新竹縣政府工程查核代表照片表

工程名稱：新竹縣竹北市文中二幼兒園新建工程

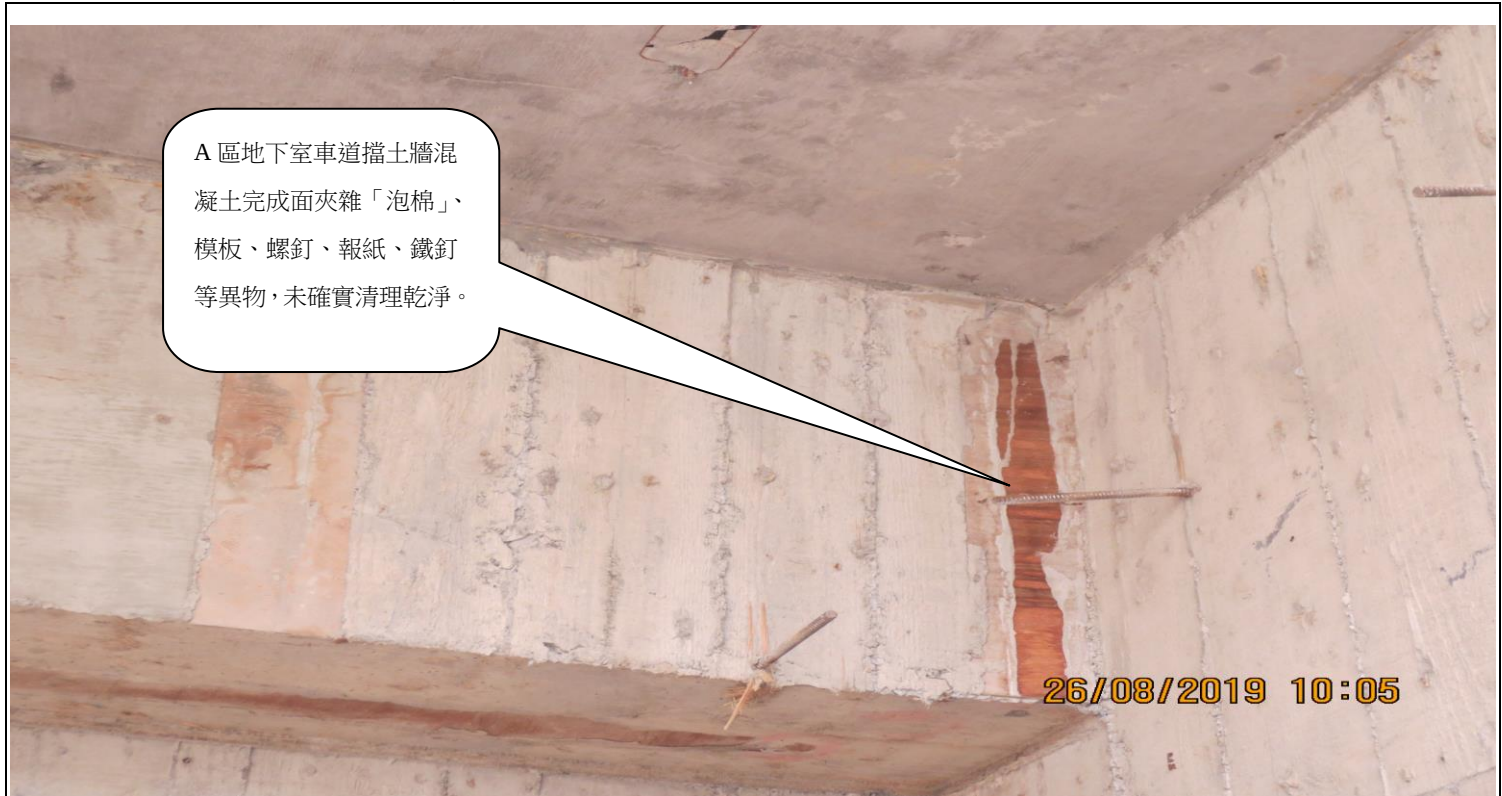
A 區地下室車道擋土牆混凝土完成面夾雜「泡棉」、模板、螺釘、報紙、鐵釘等異物，未確實清理乾淨。

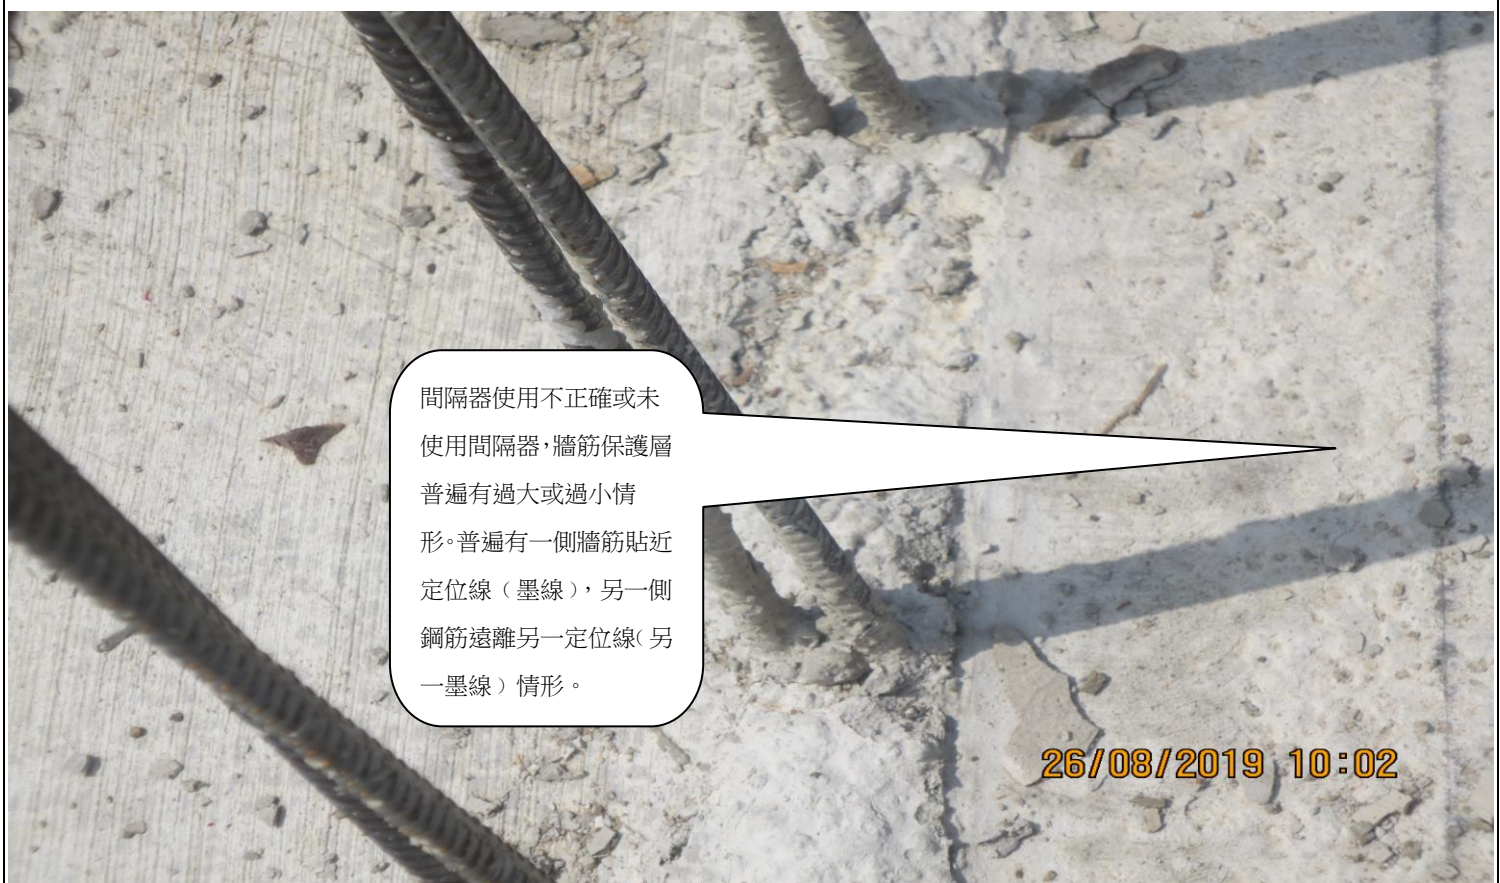
A 區地下室車道擋土牆混凝土完成面夾雜「泡棉」、模板、螺釘、報紙、鐵釘等異物，未確實清理乾淨。
